第4回運営審議会にて提案内容

第4回審議会での意見

整備案の検討

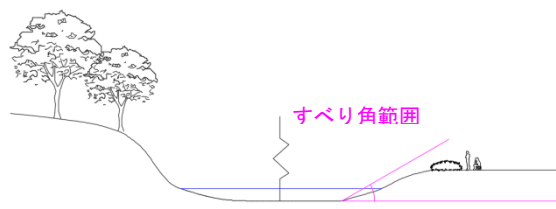
- ・園路整備にあたって、歩く楽しみを工夫してはどうか。
眺望スポットには、景観に調和し、人の佇まいが感じられる施設の設置等、それが園路を進む中で見えることで、興味を高める工夫について検討する。

眺望スポットへの視覚的つながりの検討

- ・スポットA,B,Cの外部からの見え方を検証した結果、スポットCは複数箇所から確認することができ、スポットA,Bは外から見えないことがわかった。スポットA,B,Cに加え、新たにスポットDの整備を提案する。

視点①からスポットを望む (①→A, B、①→C、①→D)

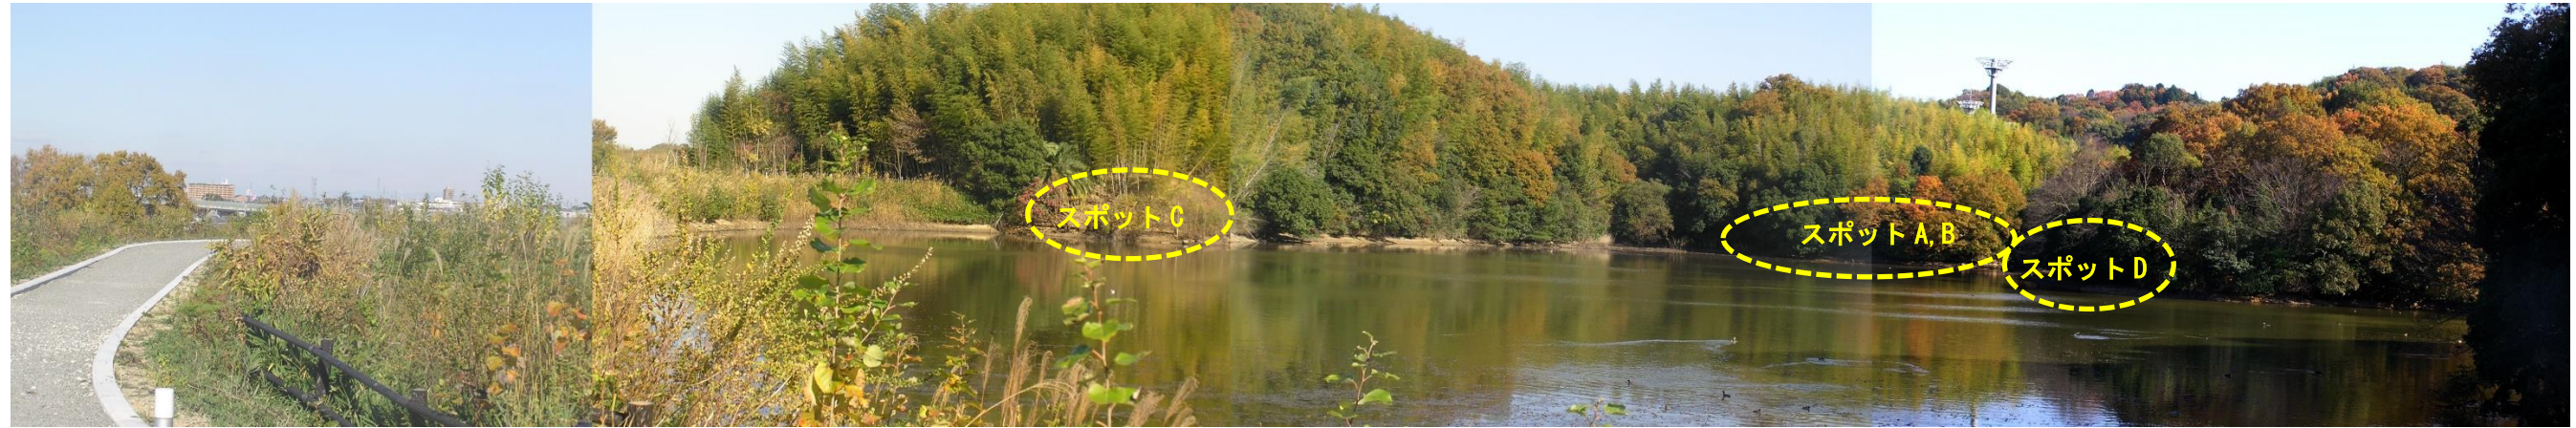
スポット C を確認できる。A, B は樹木に覆われており、また D は奥まっているため見えない。
